# 玄海原子力発電所 1, 2号機 廃止措置計画の変更について

2023年2月7日  
九州電力株式会社

〔SFP冷却関連設備〕

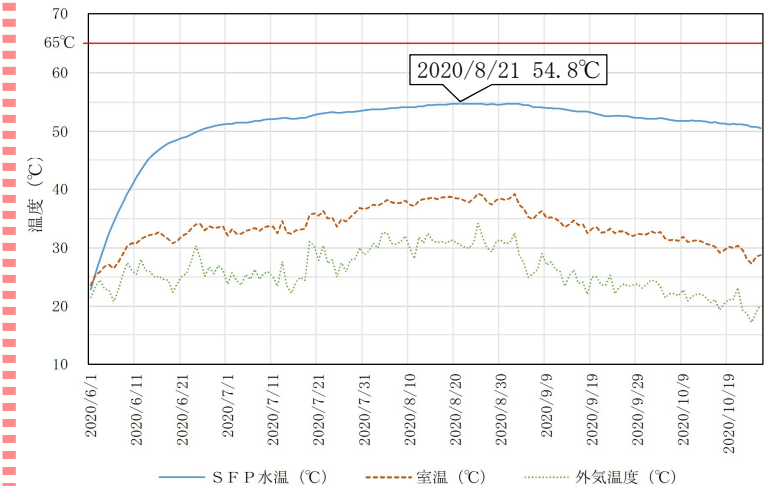
○ 1, 2号機の使用済燃料プール（以下、SFPという）冷却関連設備（①～④の設備）について、SFPの冷却機能を停止した状態でのデータ測定や評価をした結果、SFPの水温が保安規定で定める基準値（65℃）を超えないことを確認したことから、当該設備を性能維持施設から除外し、不要と判断した設備の運転を停止します。なお、SFP冷却に関する設備については、必要に応じて使用できるよう、今後も適切に維持管理します。

〔液体廃棄物処理系統〕

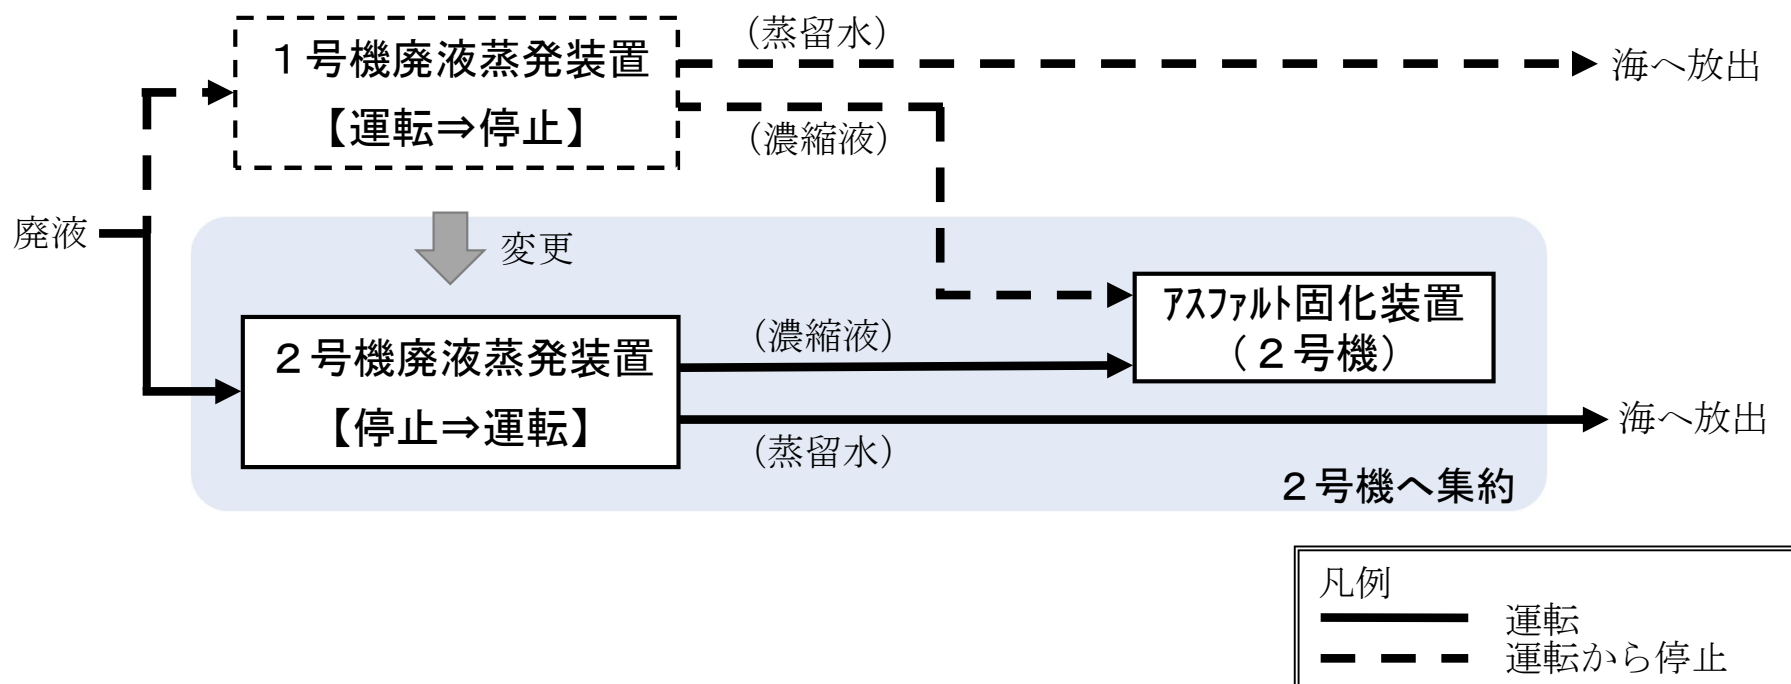
○現在、放射線管理区域内で手洗いに使用した水などの廃液は、1号機の廃液蒸発装置や2号機のアスファルト固化装置で処理を行っていますが、性能維持施設としている廃液蒸発装置を1号機から2号機へ変更し、廃棄物処理機能を2号機側に集約します。
